**AVIS RELATIF A LA PROTECTION
CONTRE LES EVENTUELS EFFETS NOCIFS ET NUISANCES
PROVOQUES PAR LES RAYONNEMENTS NON IONISANTS
GENERES PAR DES ANTENNES EMETTRICES STATIONNAIRES**

Commune : MONS - Exploitant : ORANGE

Référence exploitant : 164C1_4 & 30742C1_4 & 40742C1_4 & 50742C1_4

Rapport n° 1593 / 2023

Figure 1 : Vue en plan des lieux de séjour et des points de contrôle

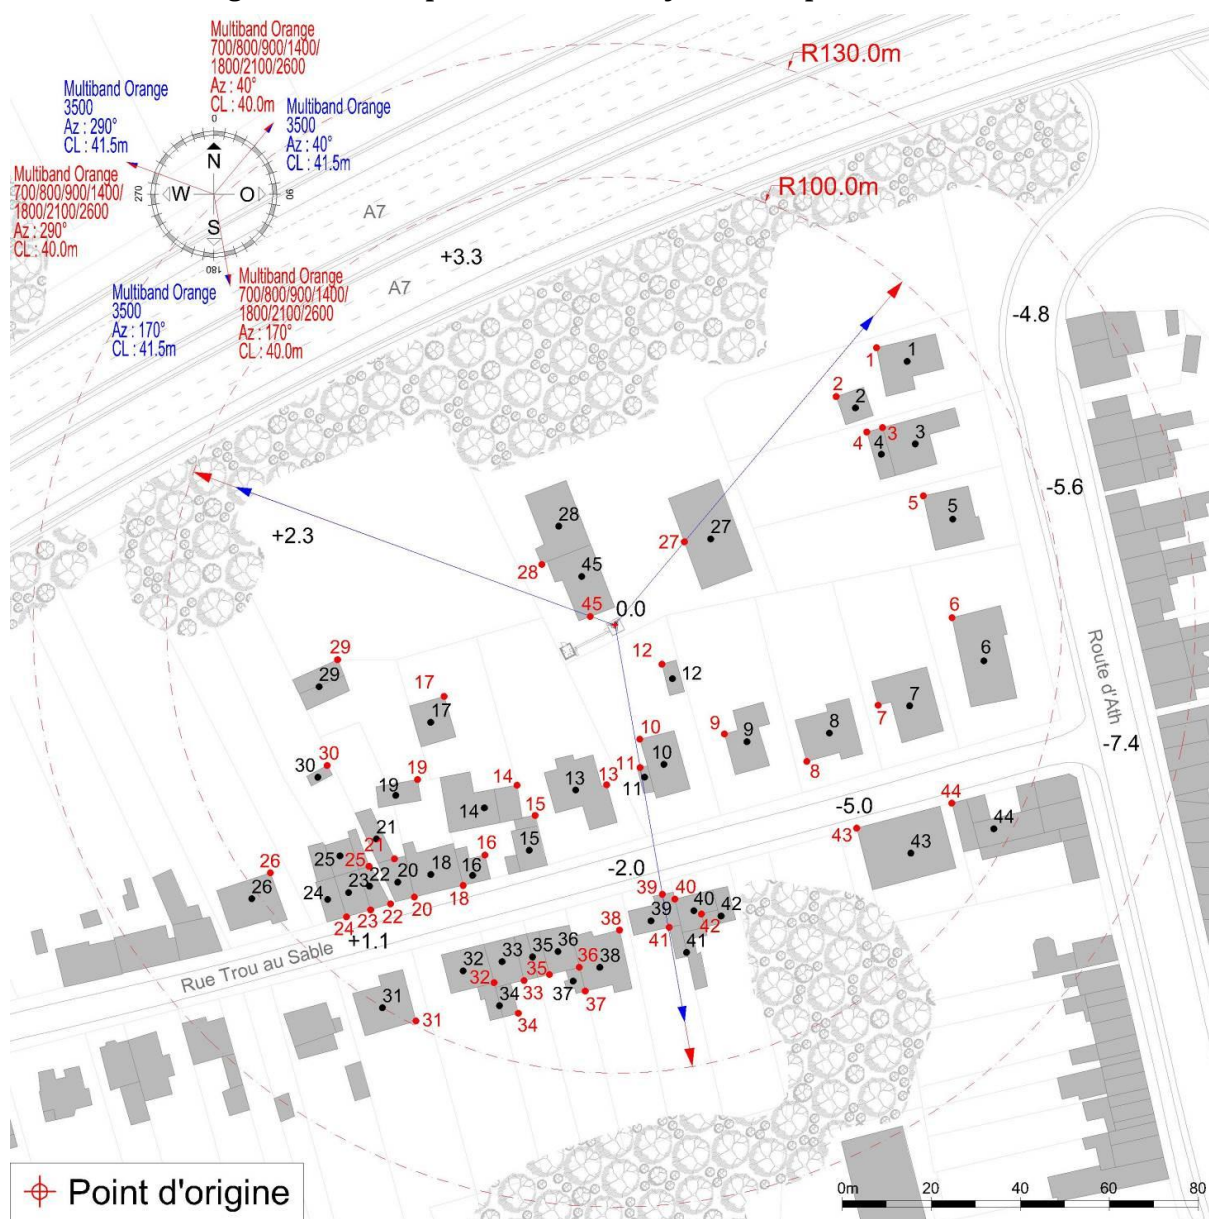
Les fréquences d'émission, la puissance rayonnée par chacune des antennes et leur gain permettent de déterminer le rayon de la zone à analyser. Tout dépassement de la limite par installation est exclu en dehors de cette zone. Le tableau 2 reprend les 35 LS² pour lesquels l'indice d'exposition est le plus élevé. Les différentes colonnes indiquent :

- le numéro du point de contrôle repris sur un des plans de la figure 1;
- le numéro du LS dans lequel se trouve le point de contrôle de la 1^{ère} colonne ;
- l'atténuation d'obstacle prise en compte pour le calcul de l'indice d'exposition dans le LS ;
- le résultat du calcul de l'indice d'exposition.

En ce qui concerne les antennes de l'installation mentionnées dans le tableau 1, la distance maximale à laquelle la limite pourrait être atteinte, à l'extérieur, est égale à 83,2 m. S'il n'y a pas de LS à une distance inférieure, les antennes respectent forcément la limite d'immission.

Dans le cas des LS situés à l'intérieur des bâtiments, une atténuation d'obstacle est prise en compte et il en résulte que la distance maximale à laquelle la limite pourrait être atteinte se réduit à 58,9 m.

Les résultats de l'évaluation décrite au paragraphe 4 indiquent que les antennes émettrices stationnaires de l'installation faisant l'objet du présent avis ne produisent pas, dans un lieu de séjour, un rayonnement électromagnétique maximum supérieur aux limites fixées à l'article 4 du décret.

Figure 2 : Vue en plan des installations d'antennes dans un rayon de 300 mètres autour de l'installation faisant l'objet de la demande d'avis

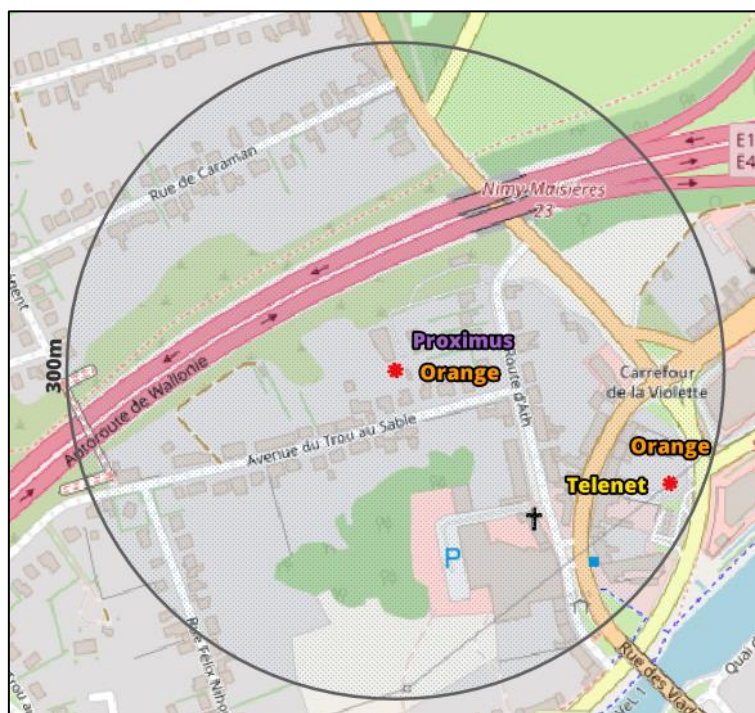
Le plan en projection verticale de la figure 2 indique la localisation des antennes actives éventuelles visées par le décret et situées dans un rayon de 300 mètres autour de l'installation référencée dans le paragraphe 2. Les données de localisation de ces antennes et les avis correspondant sont accessibles via le cadastre en ligne des antennes émettrices stationnaires⁶.

Compte tenu du nombre d'installations localisées dans la figure 2, il apparaît que l'intensité du rayonnement électromagnétique généré, dans les lieux de séjour situés à proximité de l'installation référencée dans le paragraphe 2, par l'ensemble des antennes émettrices stationnaires de l'ensemble des exploitants du même site d'antennes émettrices stationnaires respecte la limite fixée à l'article 4, § 2 du décret.
